Mission régionale d'autorité environnementale
BOURGOGNE - FRANCHE - COMTÉ

**Avis de la Mission Régionale d'Autorité environnementale
de Bourgogne-Franche-Comté
sur le projet de centrale solaire photovoltaïque au sol
sur le territoire de la commune de Millery (21)**

Avis n° BFC-2025-001698/AP

Figure 2: Version finale du projet (source: étude d'impact)

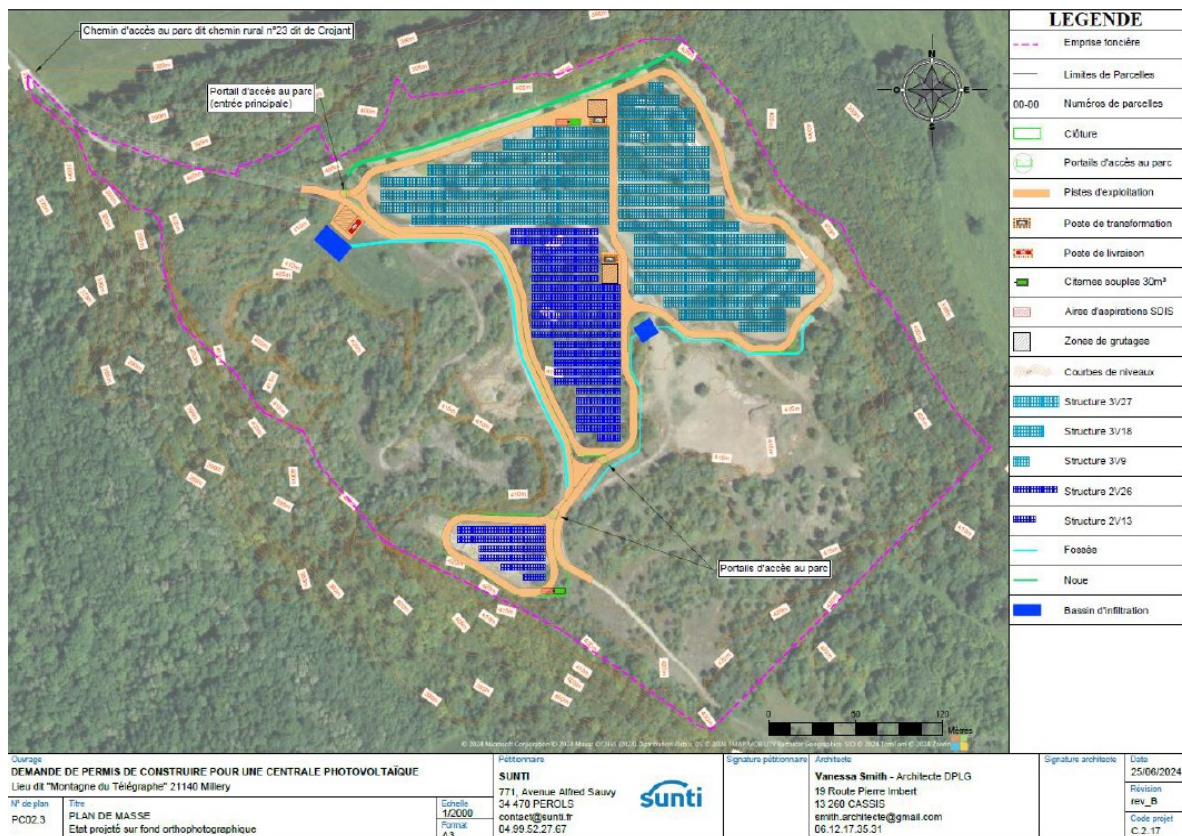
Dans le cas où le tracé définitif du raccordement électrique serait différent du tracé prévisionnel, l'analyse des incidences ainsi que les mesures prises pour les éviter, les réduire et si besoin les compenser seront à inclure dans l'étude d'impact.

En effet, la MRAe rappelle que, conformément à l'article L.122 1 du Code de l'environnement, lorsqu'un projet est constitué de plusieurs travaux, installations, ouvrages ou autres interventions dans le milieu naturel ou le paysage, il doit être appréhendé dans son ensemble, y compris en cas de fractionnement dans le temps et dans l'espace et en cas de multiplicité de maîtres d'ouvrage, afin que ses incidences sur l'environnement soient évaluées dans leur globalité. Le raccordement du parc au réseau électrique, indispensable à son fonctionnement, fait pleinement partie du projet et doit à ce titre être présenté et évalué en même temps. Ses caractéristiques et ses incidences doivent être présentées et évaluées de manière précise, ainsi que tout éventuel renforcement de poste de transformation et de lignes haute tension, même s'ils relèvent d'une autre maîtrise d'ouvrage et d'un calendrier différent.

- d'inclure dans le périmètre du projet et donc de l'étude d'impact, le raccordement au réseau électrique, fonctionnellement lié au parc photovoltaïque, et les éventuels renforcements nécessaires du réseau électrique ;
- d'évaluer ses incidences environnementales et de présenter les mesures prises pour les éviter, les réduire et si besoin les compenser en cas de modification du tracé de raccordement.
